**Autorité environnementale**

**Avis délibéré de l’Autorité environnementale  
sur l’aménagement de l’échangeur  
RN24/RN166 de Saint-Antoine à Ploërmel  
(56)**

**n°Ae : 2022-39**

Avis délibéré n° 2022-39 adopté lors de la séance du 21 juillet 2022

Figure 4 : Plan général des aménagements (Source : dossier).

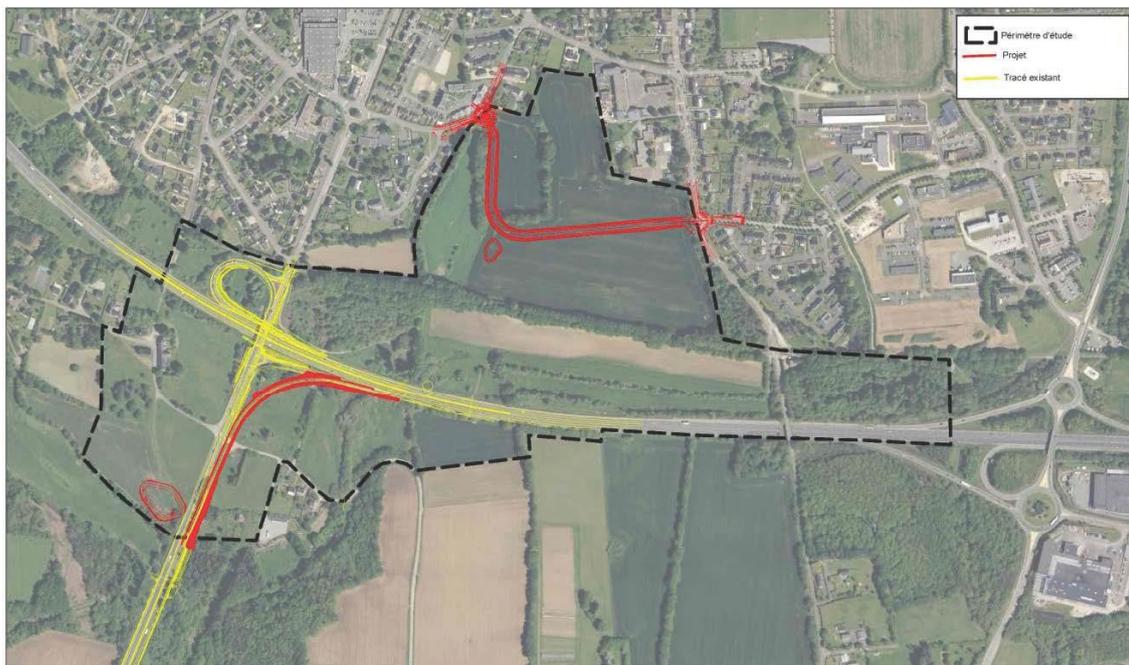
L'emplacement des aires de chantiers n'est pas précisé dans le dossier<sup>4</sup>.

Figure 7 : Trafic routier moyen journalier en 2019 (Source : dossier).

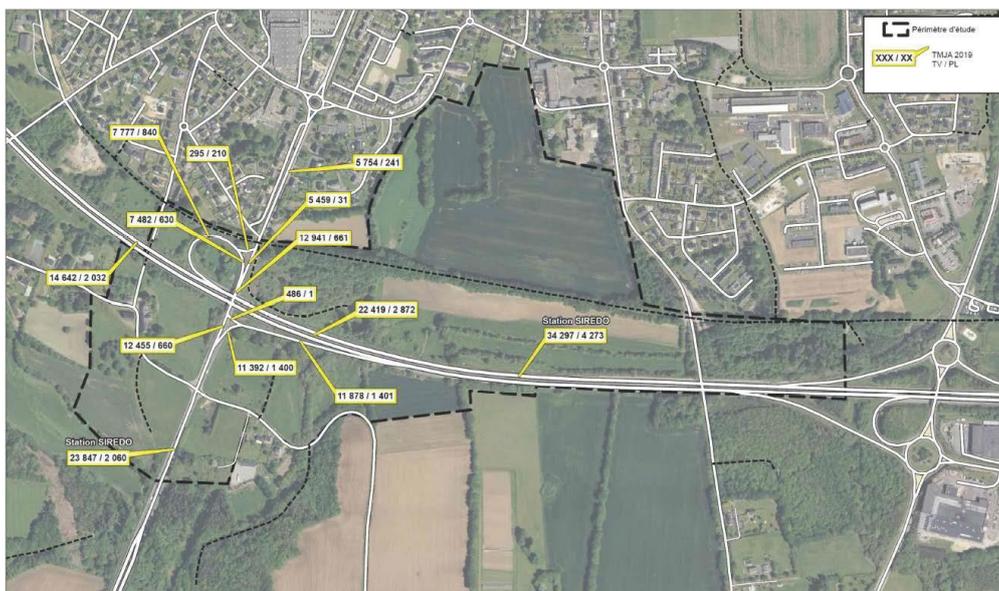
Ces données de trafic ne concernent que les principaux axes et ne s'intéressent par au réseau local pourtant concerné par le projet, et en particulier à celui situé entre le bourg de Ploërmel et les voies desservant l'échangeur de Ronsouze. Elles ne donnent aucune indication sur l'origine et la destination des véhicules.

***L'Ae recommande de compléter l'analyse du trafic (actuel et futur) en y intégrant le réseau secondaire et urbain susceptible d'être affecté par le projet et par une enquête sur l'origine et la destination des véhicules.***

Figure 8 : Trafic routier moyen journalier en 2044 avec les aménagements (Source : dossier)

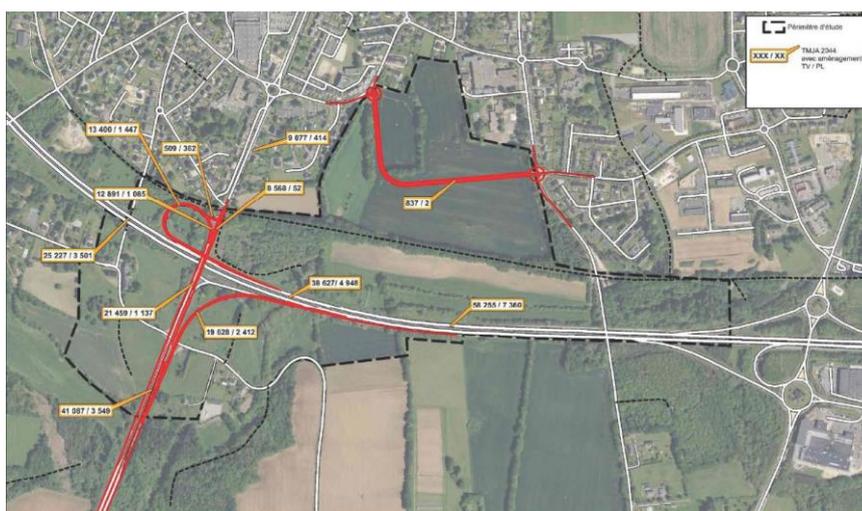
L'évaluation des trafics à l'horizon 2044 (figure 8) a été réalisée sans que les hypothèses sur lesquelles est fondée cette évaluation ne soient fournies, sauf pour le barreau nord. Le dossier affirme que « *les augmentations prévisibles de la circulation sur les RN24 et 166 sont indépendantes du projet* » sans le démontrer, ce qui supposerait d'avoir une évaluation plus précise et à une échelle plus large des trafics. En outre, aucune prévision de trafic n'est donnée pour les voies adjacentes susceptibles d'être affectées par le projet. Par conséquent, l'affirmation selon laquelle le trafic nouveau du barreau nord ne perturbera pas les conditions de circulation des voies adjacentes n'est pas étayée.
